#### 担 当 确认 P番实施依赖书 技術部 P-498 标题 M3螺丝种类削减 试用机种 MD-70CD-S 月 日时: 时 分 H 时 分~ 场 第一会议室 说明会 出席者: 见左下 试用台数: 100台 实施LOT: 196LOT 定 部品出库: 年 报告会时间: 年 月 H 组立时间: 2019年6月 年 月 日 报告会场所:第一会议室 时 分 全部检查 OA临场检查: 分开检查 其他方式 P 番内容(目的、调查项目、注意点、OA检查时的制品形状等) MD-CD1MK3/MD-CD1BMK3/MD-70CD组立使用M3螺丝种类削减效果确认。 1. P-TITE与B-TITE 螺丝牙型变更(设计变更EA5744已经变更完毕) B00192708A SCREW, BPP 3\*8FZB G $\rightarrow$ B00199708A SCREW , BPB3\*8 FZB G B00192710A SCREW, BPP 3\*10FZB G $\rightarrow$ B00199710A SCREW , BPB3\*10 FZB G 2. 长6mm螺丝变更长8mm螺丝统一化。 B00199706A SCREW BPB $3*6FZB G \rightarrow B00199708A$ SCREW , BPB3\*8 FZB G[确认项目] \*组立作业螺丝是否有滑牙,锁付不到位,部品破损等不具合出现。 \*螺丝长度变更后,是否干涉其它部品作业以及是否有螺丝过长刮伤员工情况。 \*螺丝锁付扭力不变。 日时: H 分~ 时 时 分 场所 报告会 出席者: 试用台数: 实施LOT: 实 部品出库: 年 月 组立时间: 年 月 H 报告内容(调查结果、结论等) 制造一课:依P-498内容实施,未发现P备相关不良。为方便作业建议PCBA, VOL KEY I/F和 PCBA, PHONE 球付用緊地 BOO199706A SCREW BPB 3×6 夜更。判定"合格"。 配布先 制技:依P-498连络进行P备, 我现P备相关不良。为3作业方便,建议PCBA, Vol KEY IF 董事长 和PCBA, PHONE F 付用螺UB00199706A SCREWBPB 3X6 不变更。判定"合格"。 总经理 品证:OA抽检26台,检查时没有发生与P备相关的不良。 技术课 品管课 技术:依P-498实施,未发现P备相关之不具合。但是为3方但作业,建议PCBA,VOL KEY IF和PCBA,PHONEI锁付用螺丝B00199706A SCREW BPB 3×6不变更。判定"合格"。 电脑课 制一课 制二课 综上所述:"P备合格"。 生管股 P番结果:(合·否 QA承认 差 确认 担当 部管股 替 受检股 P番品的处理: 技術部 记 묵 2019 JUN 15

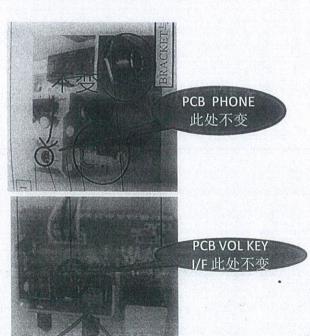
P番结果: 生产线在生产过程中没有发现螺丝滑牙、难锁、锁不到位的现象,

但是为了作业方便有以下建议。

#### PCB,VOL KEY I/F 和PCB PHONE 上各1PCS螺丝建议不

变,用回以前的 B00199706A SCREW BPB 3\*6 的螺丝,此螺丝在加工班作业。 但是在组立线组装时会挡住 PCB FRONT 导致作业时困难容易刮伤LED灯。
